OPINIA 120/2017

Z wyników przeprowadzonych oględzin – ekspertyzy urządzeń ogrzewczo – kominowych

**Bydgoszcz ul. Świętojańska 17/6
Szkiec załączono**

UL. ŚWIETOJAŃSKA 17/6

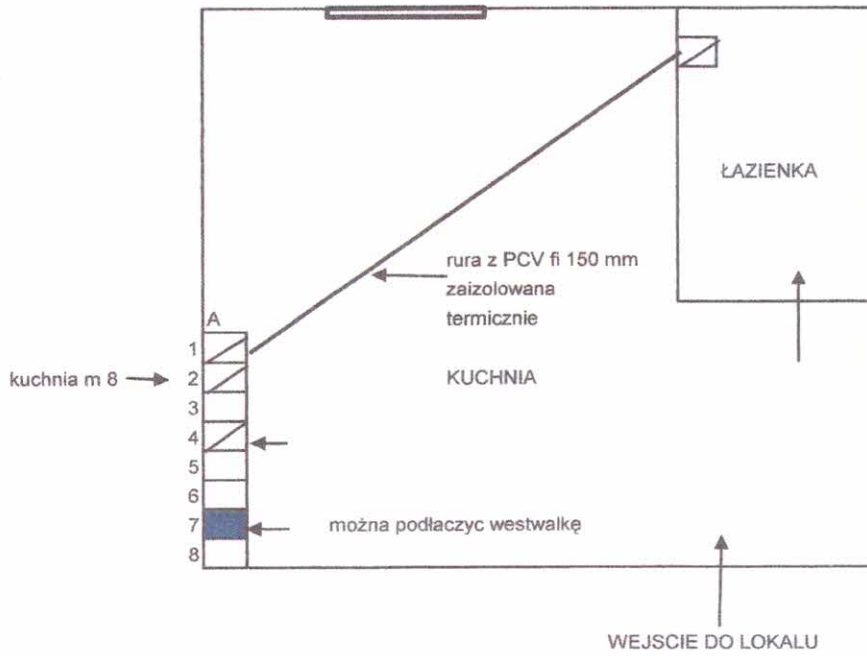
1. Z pomieszczenia kuchni wygrodzono pomieszczenie łazienki , w którym brak wentylacji grawitacyjnej.
2. Kuchnia w obecnym projekcie jak na szkicu posiada wentylację grawitacyjną – przewód kominowy A-4
3. Dla pomieszczenia łazienki wykorzystać przewód kominowy A-1.
4. Wentylację łazienki wykonać poprzez podłączenie przy pomocy rury z PCV fi 150 mm zaizolowanej termicznie /patrz szkic/ z przewodem kominowym A-1. W ścianie łazienki założyć kratkę wentylacyjną fi 150 mm.
5. Dla pomieszczenia łazienki zastosować typowe drzwi łazienkowe z dolnym napływem powietrza.
6. Do przewodu kominowego A-7 można podłączyć westwalkę.
